AVD.		GRUPP
<b>P</b>	<b>4</b>	<b>43</b>
BETR.	NR	
Växellåda M 40	9	
	DATUM	
	Juni 76

## Serviceomeddelande

### Åtgärder mot synkroniseringskrik

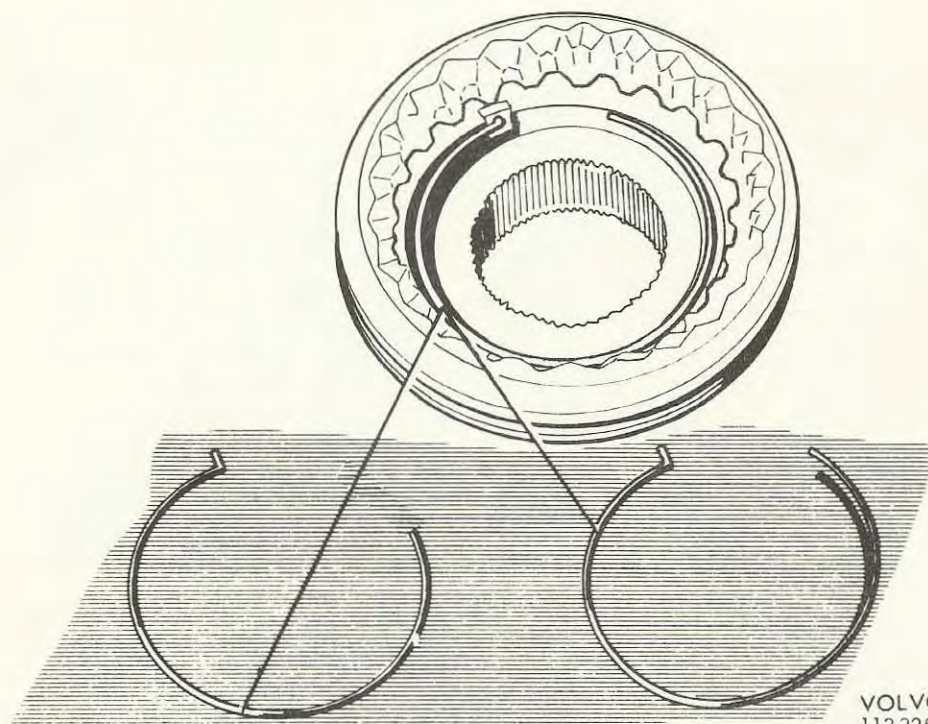
Vid kall väderlek, kan under start och tomgångskörning synkroniseringen för 4-ans växel komma i svängning, och orsaka ett störande ljud.

Oljudet kan ej förekomma under körning på 4-ans växel, då synkroniseringsringen är fixerad.

För serviceåtgärd mot detta oljud finns en ny synkroniseringsring och fjädderring. Den nya fjädderingen är fjädrande även i axiell led när den är monterad.

Nya detaljer:	Synkroniseringsring	det.nr	1232518
	Fjädderring	- "-	1232517
